令04原機(科保)074
令和4年7月29日

核燃料物質使用変更許可申請書

核燃料物質使用変更許可申請書新旧対照表
(燃料試験施設)
(申請書本文)

核燃料物質使用変更許可申請書新旧対照表
(JRR-3 実験利用棟 (第2棟))
(申請書本文)

変更前	変更後	備考
<p>図 1 国立研究開発法人日本原子力研究開発機構原子力科学研究所配置図 (記載省略)</p>  <p>図 2 J R R - 3 実験利用棟 (第 2 棟) 平面図</p> <p>図 3 ~ 図 7 (記載省略)</p>	<p>図 1 国立研究開発法人日本原子力研究開発機構原子力科学研究所配置図 (変更なし)</p>  <p>図 2 J R R - 3 実験利用棟 (第 2 棟) 平面図</p> <p>図 3 ~ 図 7 (変更なし)</p>	<p>部：核燃料物質保管庫の設置位置変更</p>

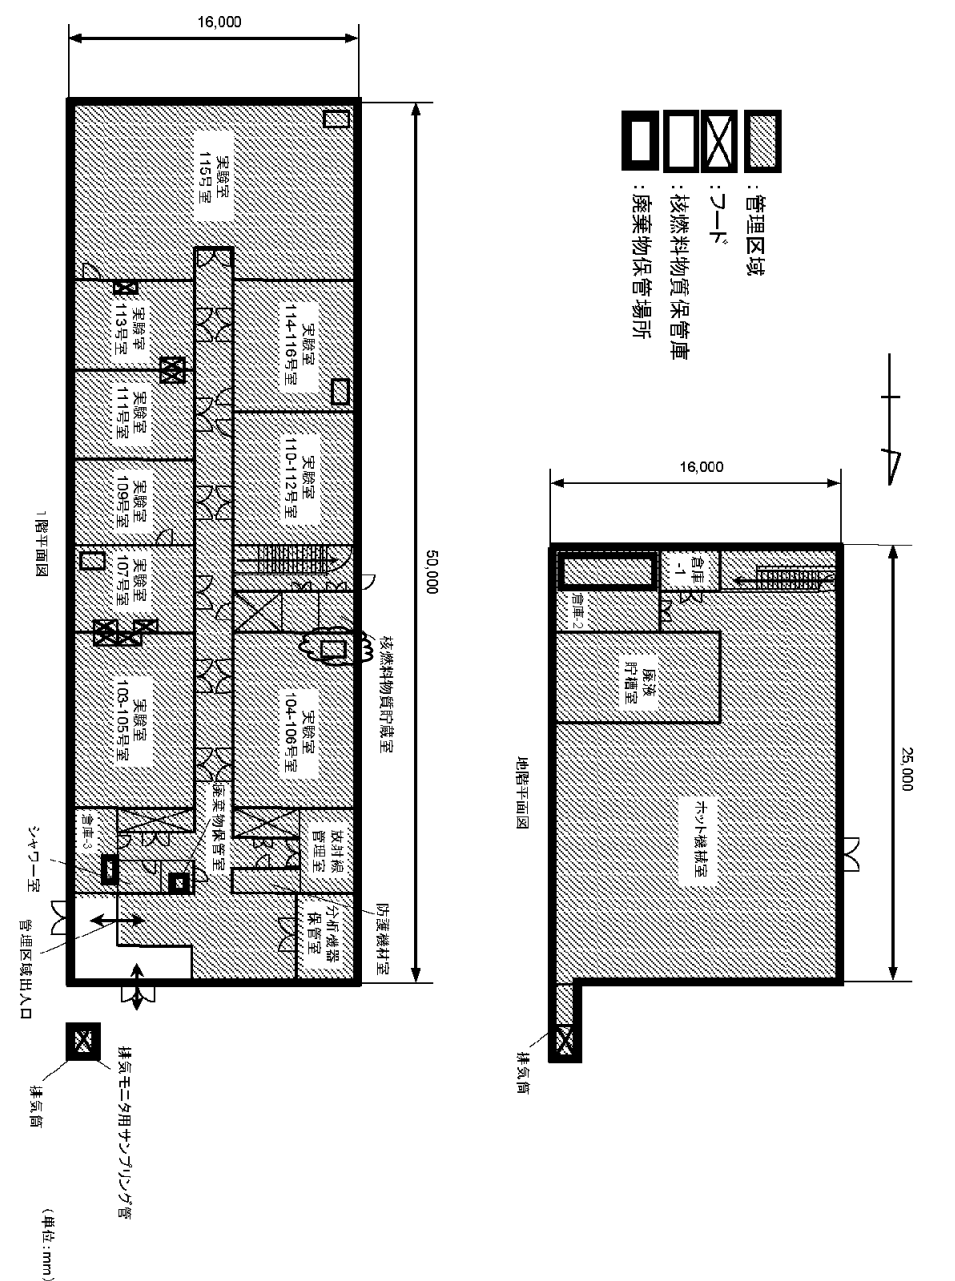
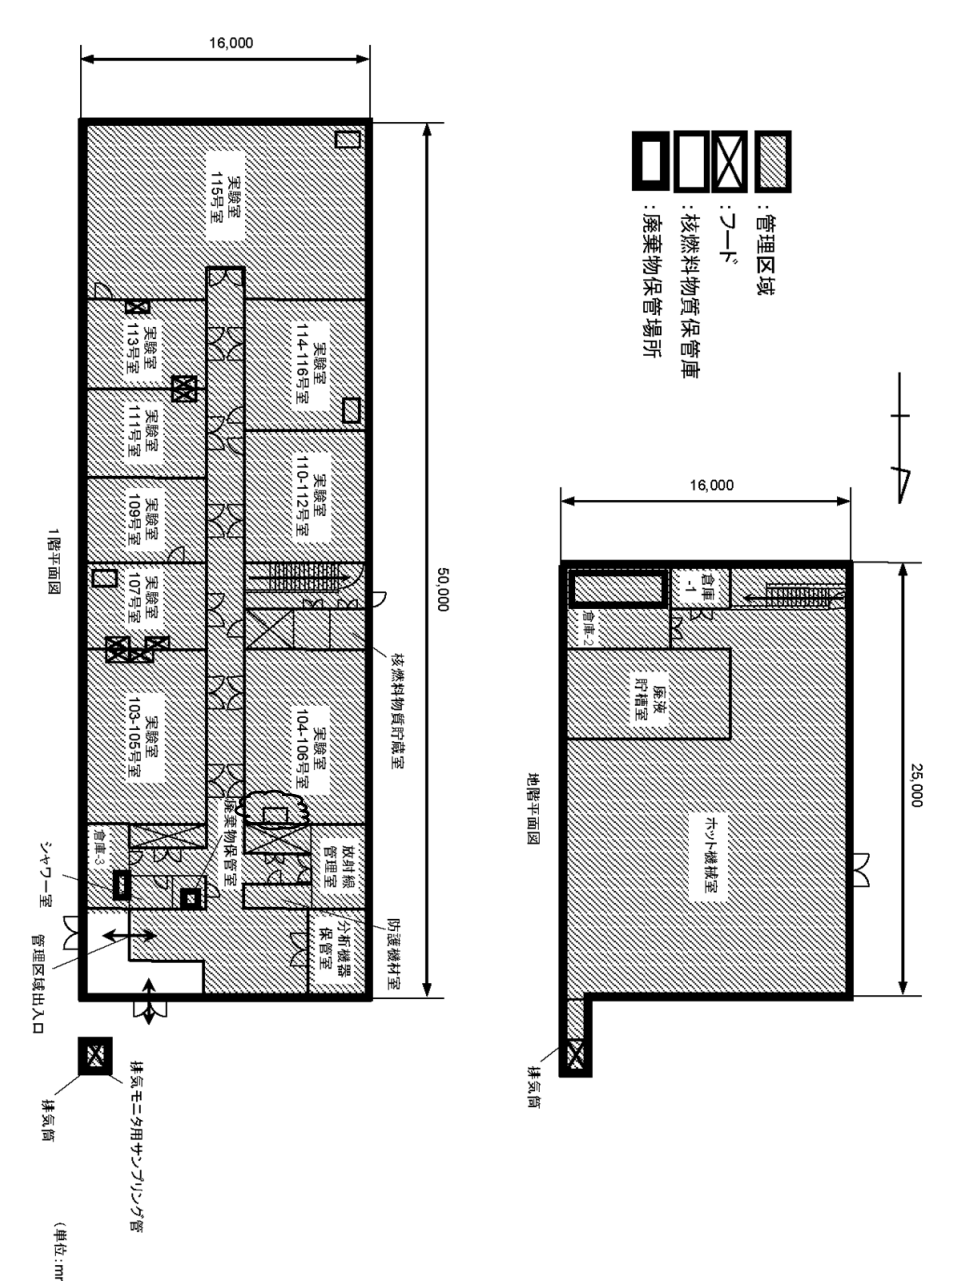
- ⑦「8. 核燃料物質の貯蔵施設の位置、構造及び設備」のうち、「8-3 貯蔵施設の設備」において、新たな使用の目的（目的番号2）を追加することに伴う核燃料物質保管庫の貯蔵条件を明確にするため記載を追加する。
 - ⑧新たな使用の目的（目的番号2）を追加することに伴い「表1 使用の目的2に係る使用の場所（実験室）における実験一回当たりの最大取扱量」を追加する。
- 2) 既設貯蔵設備（核燃料物質保管庫）の設置位置に係る変更
- ①「図2 JRR-3実験利用棟（第2棟）平面図」において、104・106号室の核燃料物質保管庫の設置場所の記載の変更を行う。

2) 今後の実験計画を考慮し、104・106号室の核燃料物質保管庫の配置を変更するため。

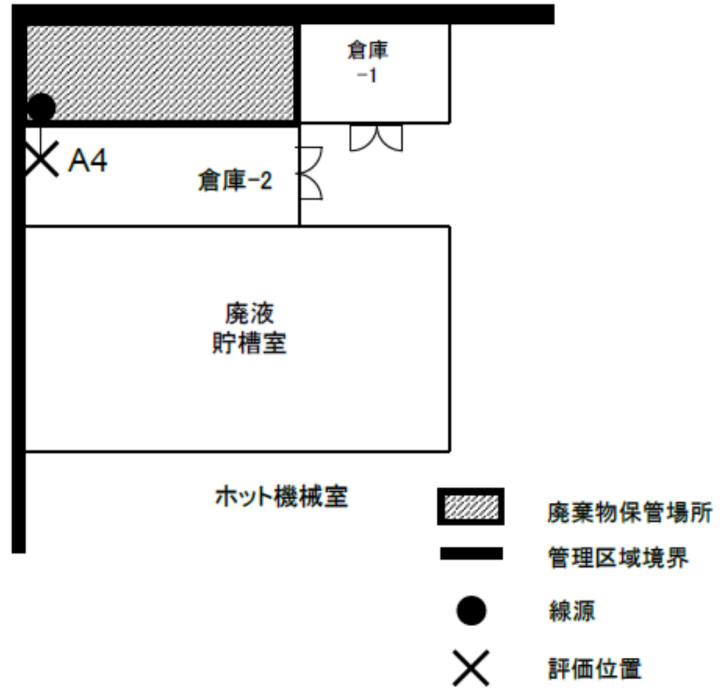
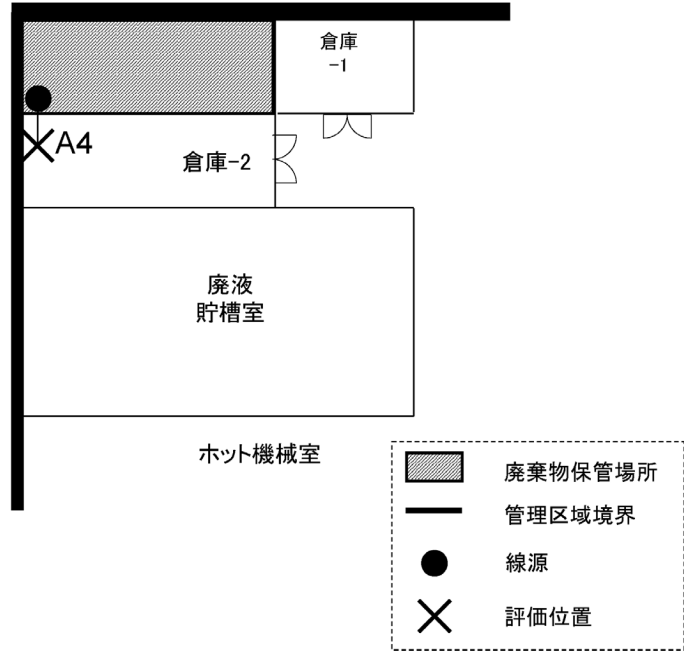
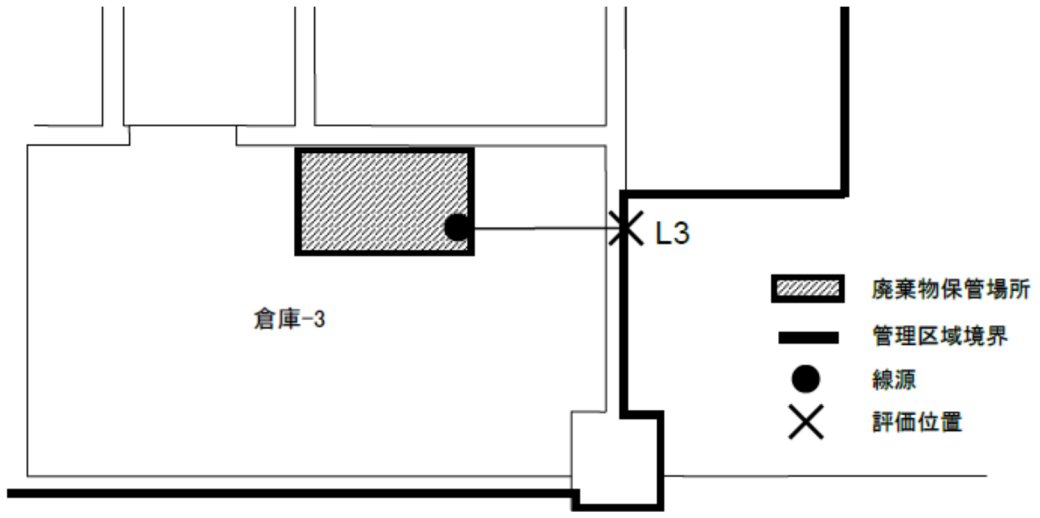
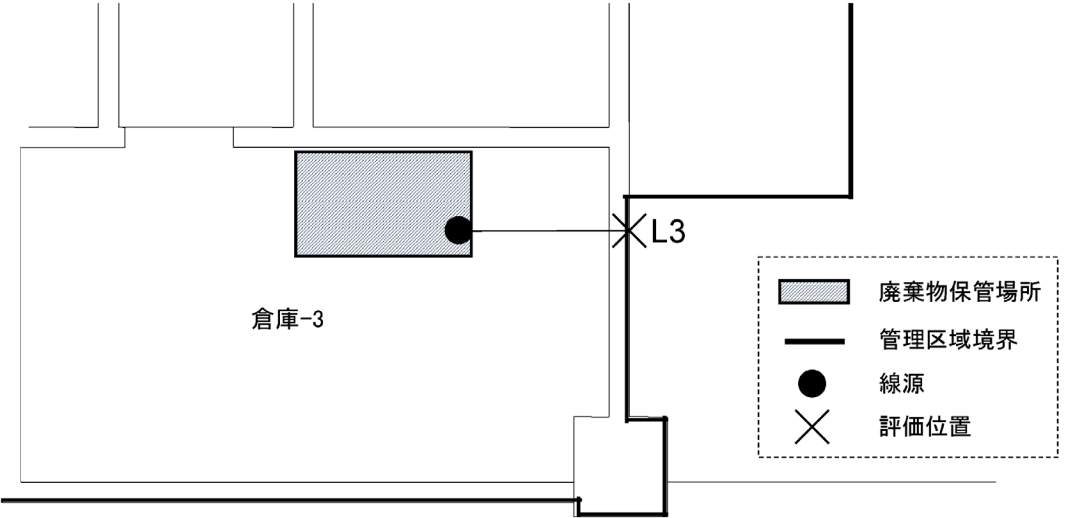
変更前	変更後	備考																								
<p>線源は、使用施設内に点線源であるものとし、計算モデルは線源と評価位置の関係を球状モデルに近似して計算する。</p> <p>3) 計算結果</p> <p>使用施設に起因する実効線量は、人が常時立ち入る場所の実効線量については最大で3.59×10^{-3} mSv/週、管理区域境界の実効線量については、最大で4.49×10^{-2} mSv/3月となる。取扱いに従事する者の実効線量については、最大で1.80×10^{-1} mSv/年となる。</p> <p>使用施設に起因する実効線量が最大となる評価位置を図2.2-(1)に、計算結果を表2.2-(1)に示す。</p> <p style="text-align: center;">表 2.2-(1) 使用施設に起因する実効線量の計算結果</p> <table border="1" data-bbox="320 682 1228 934"> <tr> <td>人が常時立ち入る場所における最大実効線量 (mSv/週)</td> <td>3.59×10^{-3}</td> </tr> <tr> <td>評価位置: 104・106号室 (代表) A1</td> <td></td> </tr> <tr> <td>管理区域境界における最大実効線量 (mSv/3月)</td> <td>4.49×10^{-2}</td> </tr> <tr> <td>評価位置: 104・106号室 (代表) L1</td> <td></td> </tr> <tr> <td>取扱いに従事する者の最大実効線量 (mSv/年)</td> <td>1.80×10^{-1}</td> </tr> <tr> <td>評価位置: 104・106号室 (代表) A1</td> <td></td> </tr> </table>  <p style="text-align: center;">図 2.2-(1) 使用施設の評価位置</p> <p>(2) 貯蔵施設に起因する線量</p> <p>1) 計算条件</p> <p>貯蔵施設の線源は、各設備の最大収納量とし、2.2(1)使用施設に起因する線量の計算条件と同様の条件で行う。</p>	人が常時立ち入る場所における最大実効線量 (mSv/週)	3.59×10^{-3}	評価位置: 104・106号室 (代表) A1		管理区域境界における最大実効線量 (mSv/3月)	4.49×10^{-2}	評価位置: 104・106号室 (代表) L1		取扱いに従事する者の最大実効線量 (mSv/年)	1.80×10^{-1}	評価位置: 104・106号室 (代表) A1		<p>線源は、使用施設内に点線源であるものとし、計算モデルは線源と評価位置の関係を球状モデルに近似して計算する。</p> <p>3) 計算結果</p> <p>使用施設に起因する実効線量は、人が常時立ち入る場所の実効線量については最大で3.64×10^{-2} mSv/週、管理区域境界の実効線量については、最大で4.42×10^{-1} mSv/3月となる。取扱いに従事する者の実効線量については、最大で1.82 mSv/年となる。</p> <p>使用施設に起因する実効線量が最大となる評価位置を図2.2-(1)に、計算結果を表2.2-(1)に示す。</p> <p style="text-align: center;">表 2.2-(1) 使用施設に起因する実効線量の計算結果</p> <table border="1" data-bbox="1525 682 2433 934"> <tr> <td>人が常時立ち入る場所における最大実効線量 (mSv/週)</td> <td>3.64×10^{-2}</td> </tr> <tr> <td>評価位置: 104・106号室 A1</td> <td></td> </tr> <tr> <td>管理区域境界における最大実効線量 (mSv/3月)</td> <td>4.42×10^{-1}</td> </tr> <tr> <td>評価位置: 104・106号室 L1</td> <td></td> </tr> <tr> <td>取扱いに従事する者の最大実効線量 (mSv/年)</td> <td>1.82</td> </tr> <tr> <td>評価位置: 104・106号室 A1</td> <td></td> </tr> </table>  <p style="text-align: center;">図 2.2-(1) 使用施設の評価位置 (総合評価時における管理区域境界評価位置を含む)</p> <p>(2) 貯蔵施設に起因する線量</p> <p>1) 計算条件</p> <p>貯蔵施設の線源は、各設備の最大収納量とし、2.2(1)使用施設に起因する線量の計算条件と同様の条件で行う。</p>	人が常時立ち入る場所における最大実効線量 (mSv/週)	3.64×10^{-2}	評価位置: 104・106号室 A1		管理区域境界における最大実効線量 (mSv/3月)	4.42×10^{-1}	評価位置: 104・106号室 L1		取扱いに従事する者の最大実効線量 (mSv/年)	1.82	評価位置: 104・106号室 A1		<p>使用の目的の追加に伴う評価の見直し</p> <p>使用の目的の追加に伴う評価の見直し</p> <p>使用の目的の追加に伴う評価位置図の更新</p> <p>図名称の変更</p>

人が常時立ち入る場所における最大実効線量 (mSv/週)	3.59×10^{-3}																									
評価位置: 104・106号室 (代表) A1																										
管理区域境界における最大実効線量 (mSv/3月)	4.49×10^{-2}																									
評価位置: 104・106号室 (代表) L1																										
取扱いに従事する者の最大実効線量 (mSv/年)	1.80×10^{-1}																									
評価位置: 104・106号室 (代表) A1																										
人が常時立ち入る場所における最大実効線量 (mSv/週)	3.64×10^{-2}																									
評価位置: 104・106号室 A1																										
管理区域境界における最大実効線量 (mSv/3月)	4.42×10^{-1}																									
評価位置: 104・106号室 L1																										
取扱いに従事する者の最大実効線量 (mSv/年)	1.82																									
評価位置: 104・106号室 A1
